Nazwa postępowania: Budowa wieży widokowej oraz pomostu na wodzie celem poszerzenia atrakcji Centrum Turystycznego nad Zalewem Brodzkim

Numer postępowania: I.271.16.2023

WYJAŚNIENIA NR 2 DO SWZ

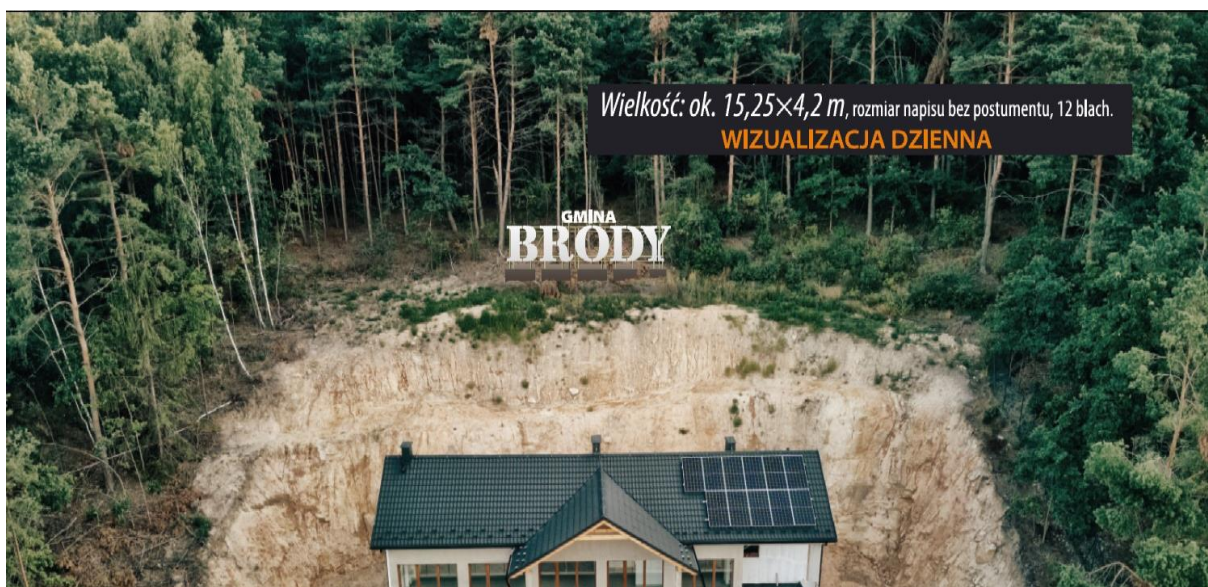
Jakich wymiarów należy zaprojektować podświetlany napis "GMINA BRODY" ? Czy podane wymiary 15x25x4,2 m są obowiązujące ? Prosimy o podanie parametrów równoważności dla wymiarów.

Zakładana minimalna wielkość napisu „GMINA BRODY” wynosi 15,25 m x 4,2 m. Poniżej przykładowy obraz.
